■足羽川ダム建設事業の点検

（堆砂計画の点検）

(2)堆砂計画の点検

【(2)検討に用いる既設ダムの追加の必要性】

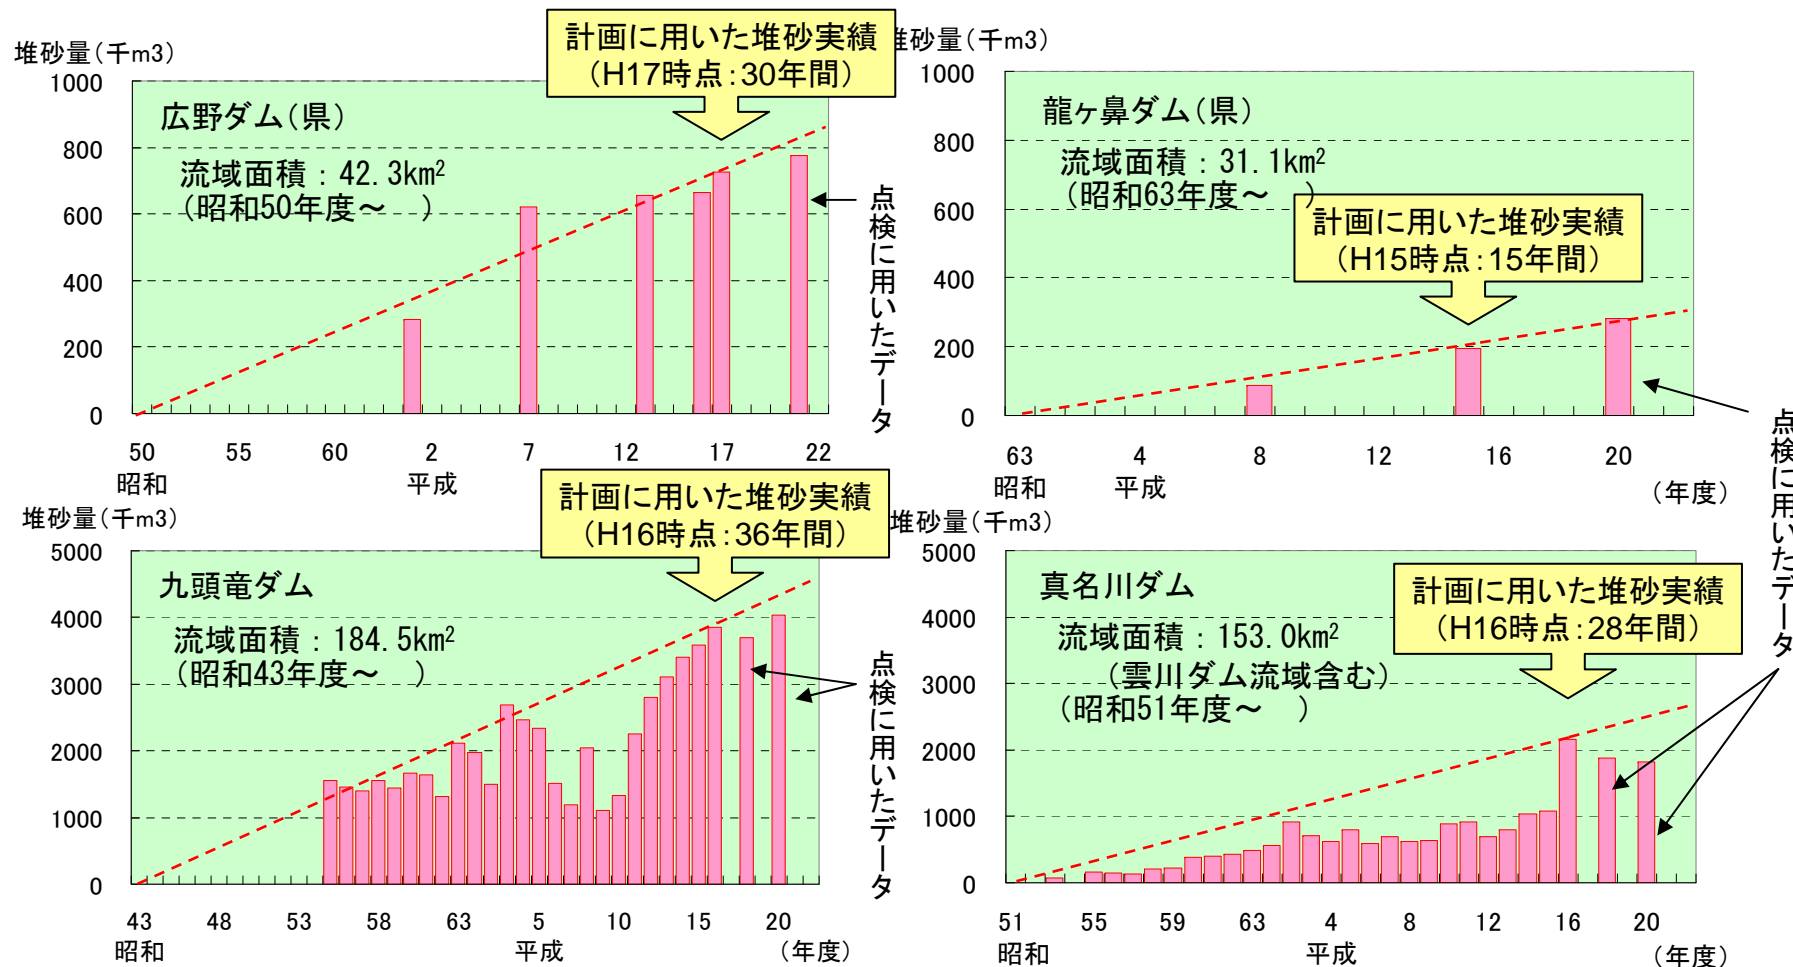
◆永平寺ダム、榑谷ダム、浄土寺川ダムこれら3ダムは上表のとおり、完成してから間もないため堆砂傾向を把握するにもデータ数が少ないこと、流域面積が比較的小規模であることから、新たに完成したダムの反映は必要ないものであることを確認した。

【(3) 近傍類似ダムの最新の堆砂傾向の確認】

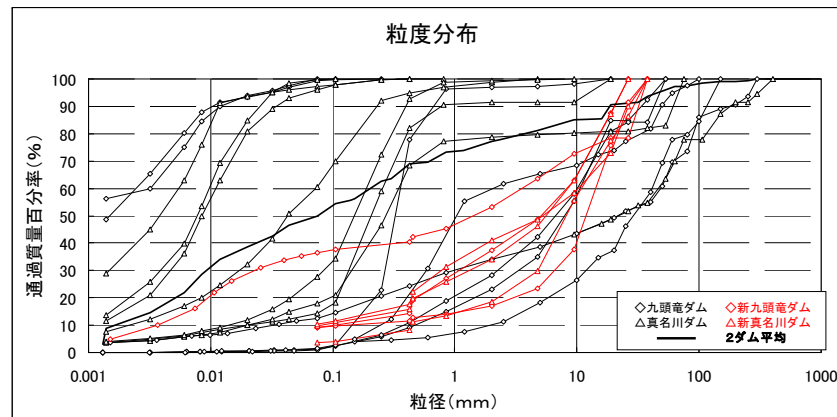
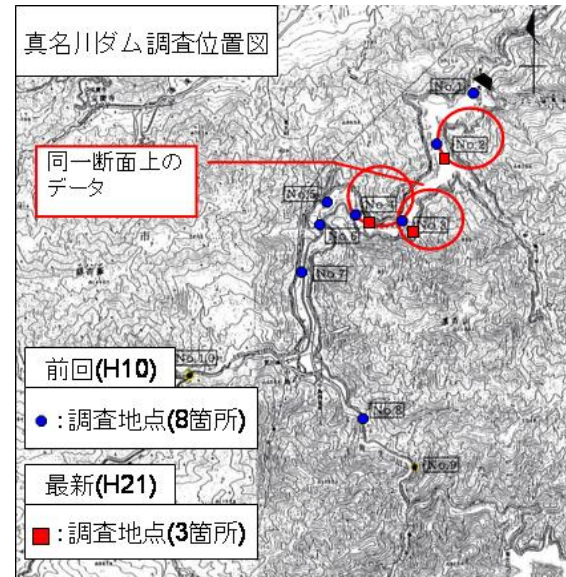
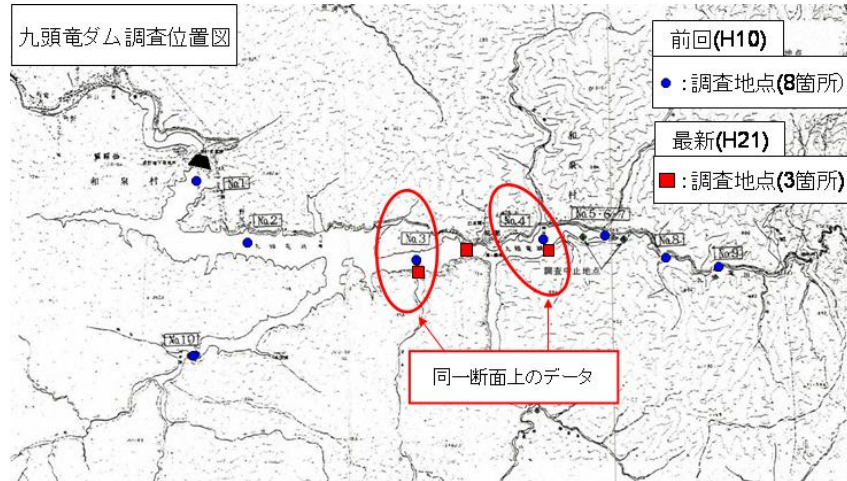
◆ 近傍類似ダムの堆砂実績の最新のデータを確認した結果、堆砂の増加傾向に大きな変化は見られないため計画比流入土砂量の変更とならないことを確認。

【(1)流入土砂の粒度設定の妥当性の点検】

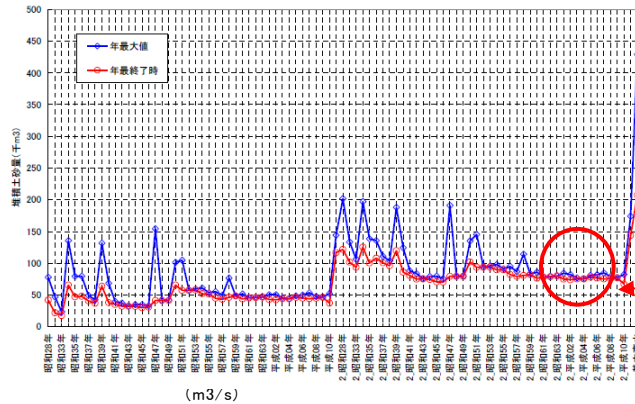
◆ダム事業計画で用いた粒度分布データは、平成10年度に九頭竜ダム、真名川ダムの貯水池内を広範囲に採取し、貯水池内の粒度構成を求めている。一方、今回、点検に用いた平成21年度収集の粒度分布データは、採取範囲が局所的であり、粒度構成がやや偏った結果となっているが、従前の範囲内に収まっている。

◆平成21年度に収集された九頭竜ダム、真名川ダムの貯水池内の堆砂粒度データを確認したところ、現計画の根拠としたデータの粒度分布の範囲に収まり、大きく逸脱していないことから、現計画の粒度設定が妥当であることを確認。

図 年最大流量(足羽川天神橋地点)

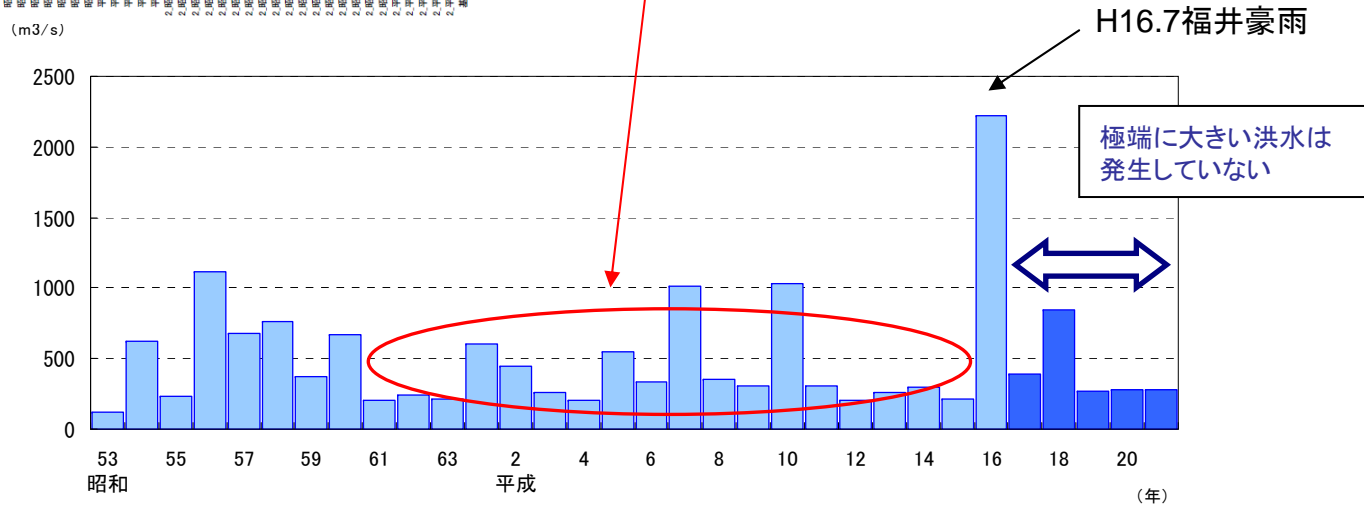
※昭和28年から平成16年までの洪水による堆砂量シミュレーションによると、平成16年福井豪雨規模の洪水が発生すると河床を押し上げて堆砂量を大きく増加させることになるが、それ以外の小規模な洪水では堆砂量を大きく増加させる要因にはなっていない。こうしたことから、平成16年福井豪雨後の洪水では計画堆砂量が増加することはない。

◆足羽川流域には、平成16年福井豪雨後、計画堆砂量の設定に影響を及ぼすような洪水は発生していないことを確認。
